SERVICE INFO – INA 0105

Repair kit 530 0550 10 for second-generation VAG common-rail diesel engines

Slika 2: Remenica klizača Kat. Br. 532 0623 10 lijevo/Remenica klizača Kat. Br. 532 0349 10 (desno)

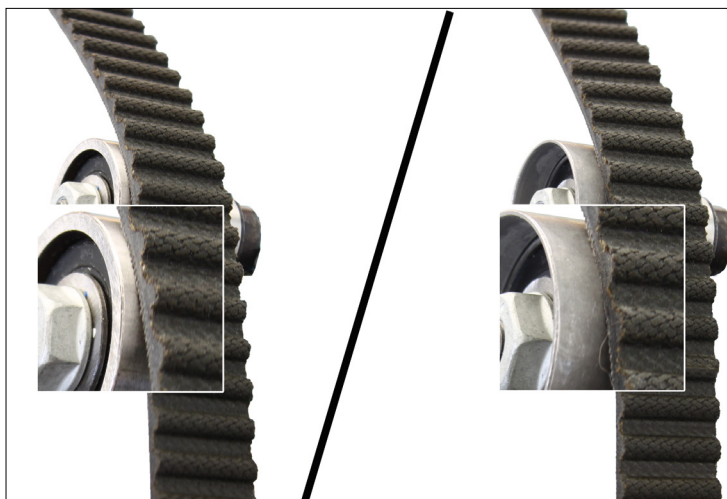
Svi specificirani KIT-ovi i SET-ovi su opremljeni sa poboljšanom izvedbom remenice klizača Kat. Br. 532 0623 10 (Slika 2, lijevo) Ova remenica zamjenjuje klizač 532 0349 10 (Slika2, desno) koji je upotrebljen u navedenim vozilima.

U usporedbi sa prethodnim modelom, optimizirana remenica klizača je uža za nekih 6,6 mm. Time je postignut zahvat zupčastog remena po sredini remenice, što osigurava da se sila raspoređuje na kuglični ležaj sa puno većim učinkom. Sa ovom promjenom, je remenica prilagođena uvjetima sa kojima je suočen ovaj zupčasti pogon.
